**Verslag huishoudelijke elektrische installatie op laagspanning en zeer lage spanning****Algemeen:**

Referentie: 004-20260728-03	Datum controle: 28/07/2026
Keurder: 004

Eigenaar:	Onbekend	EAN-code:	541448820048882413
Adres installatie:	Drie Hofveldenlaan 46, 1700 - Dilbeek	Nummer teller(s):	1sag3100137721
		Distributienetbeheerder installatie:	Fluvius
Datum uitvoering installatie:	☐ Vóór 01/10/1981 ☒ Tussen 01/10/1981 en 01/06/2020 ☐ Vanaf 01/06/2020		
Type:	☒ Wooneenheid ☐ Niet-huishoudelijk ☐ PV ☐ Batterij ☐ Laadpaal

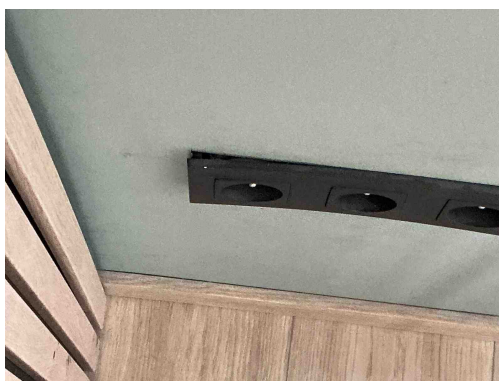
B06 - Het elektrisch verdeelbord heeft niet de minimale beschermingsgraad IPXX-B in een gewone ruimte (Boek 1: 4.2.2.3).
Opmerking: Oa bord 1

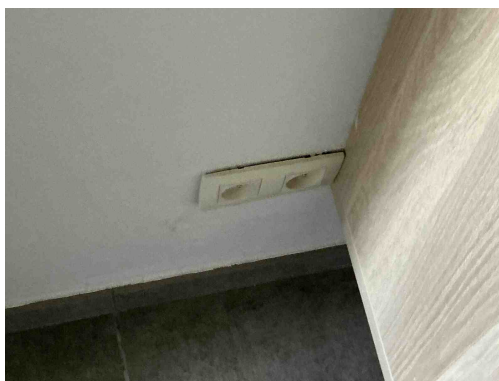
T10 - Bepaalde contactdozen en/of schakelaars zijn niet degelijk bevestigd (Boek 1: 1.4.1.3).
Opmerking: Oa living, slaapkamer 1

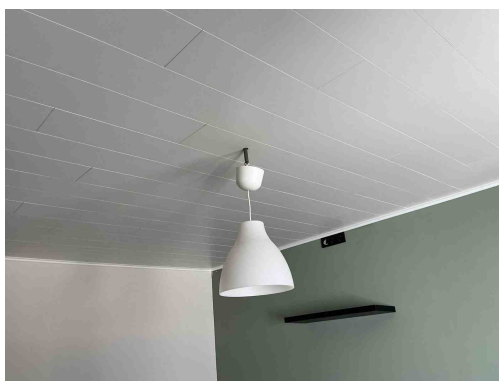
T10 - Bepaalde contactdozen en/of schakelaars zijn niet degelijk bevestigd (Boek 1: 1.4.1.3).
Opmerking: Oa living, slaapkamer 1

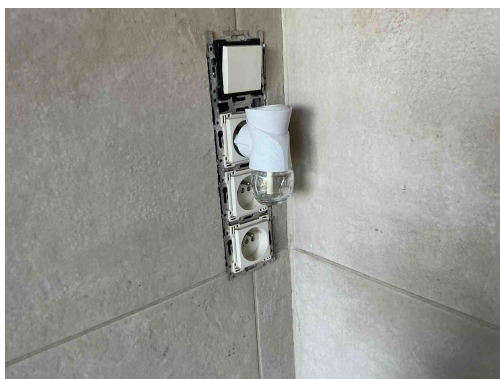
T23 - Het elektrisch materiaal is beschadigd. (Boek 1: 1.4.1.3).
Opmerking: Oa living, slaapkamer 1, badkamer

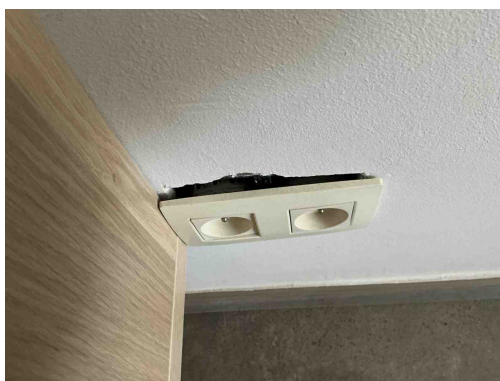
T23 - Het elektrisch materiaal is beschadigd. (Boek 1: 1.4.1.3).
Opmerking: Oa living, slaapkamer 1, badkamer

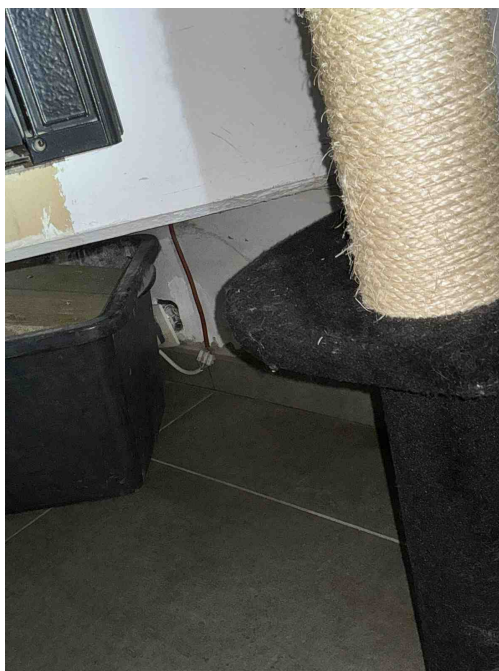
T23 - Het elektrisch materiaal is beschadigd. (Boek 1: 1.4.1.3).
Opmerking: Oa living, slaapkamer 1, badkamer

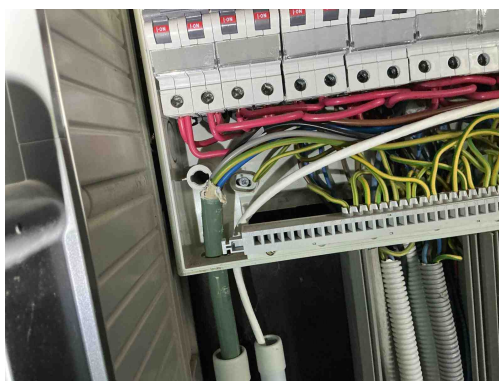
T23 - Het elektrisch materiaal is beschadigd. (Boek 1: 1.4.1.3).
Opmerking: Oa living, slaapkamer 1, badkamer

C26 - De verbindingen zijn niet gebeurd in borden, in aftakdozen, aan de klemmen van contactdozen, schakelaars of in de verlichtingstoestellen (Boek 1: 5.2.6.1).
Opmerking: Oa living

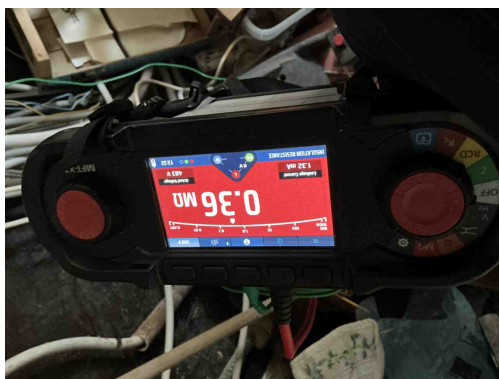
T21 - Het elektrisch materieel is niet geplaatst volgens de voorschriften van de fabrikant/ regels van goed vakmanschap . (Boek 1: 1.4.1.3)
Opmerking: Oa bord 1

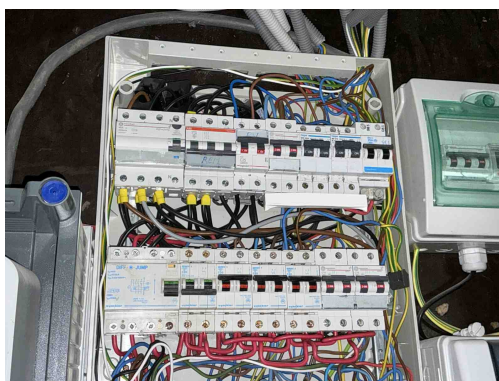
I01 - De waarde van de isolatieweerstand per kring dient tenminste 0,50 Mohm ($1000 \times U_{test}$) te zijn (Boek 1: 6.4.5.1).
Opmerking: Oa eerste automaten eerste en tweede rij

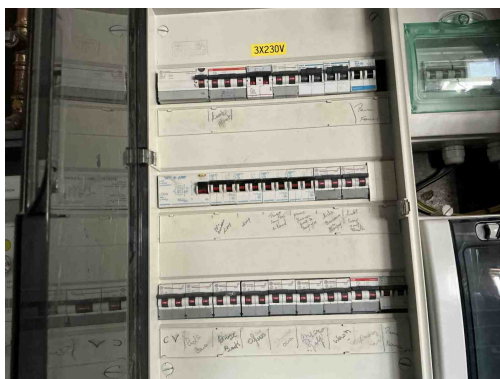
I01 - De waarde van de isolatieweerstand per kring dient tenminste 0,50 Mohm ($1000 \times U_{test}$) te zijn (Boek 1: 6.4.5.1).
Opmerking: Oa eerste automaten eerste en tweede rij

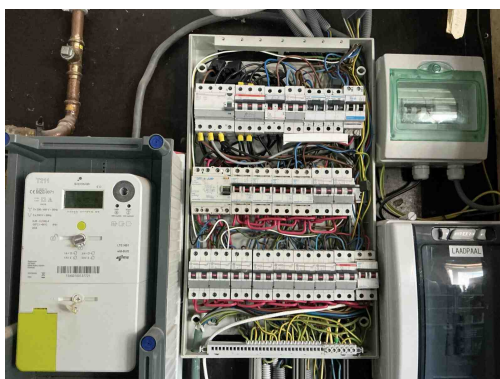
B04 - De aanduiding van de kringen, klemmen en/of schakelapparatuur ontbreekt, is onjuist of is onvolledig (Boek 1: 3.1.3.1/5.1.6.1).

Opmerking: Oa bord 1
